Extracción del guardapolvo de los cables ST-V25, ST-V38 y ST-V42

Niterra, multinacional japonesa propietaria de las marcas NGK y NTK y especializada en componentes para sistemas de encendido y sensores automotrices, anuncia la extracción del guardapolvo de los cables **ST-V25, ST-V38 y ST-V42**.

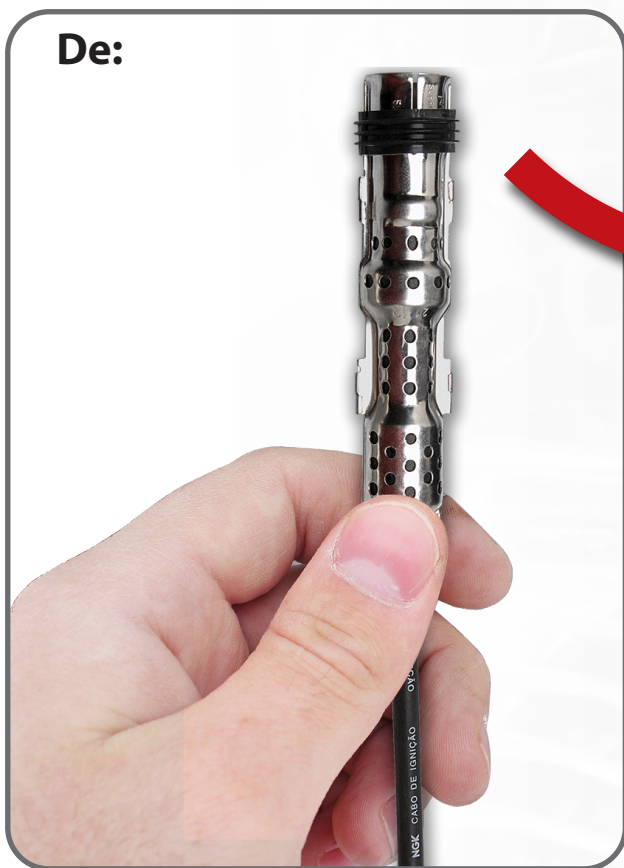
Antes de la modificación

De:

Después de la modificación

Para:

Inicio de la producción de cables modificados – **febrero 2025**.

La modificación no interfiere en la calidad o durabilidad de los cables.

El guardapolvo no tiene una función de sellado de humedad en estos motores, una vez que los blindajes poseen orificios de ventilación.
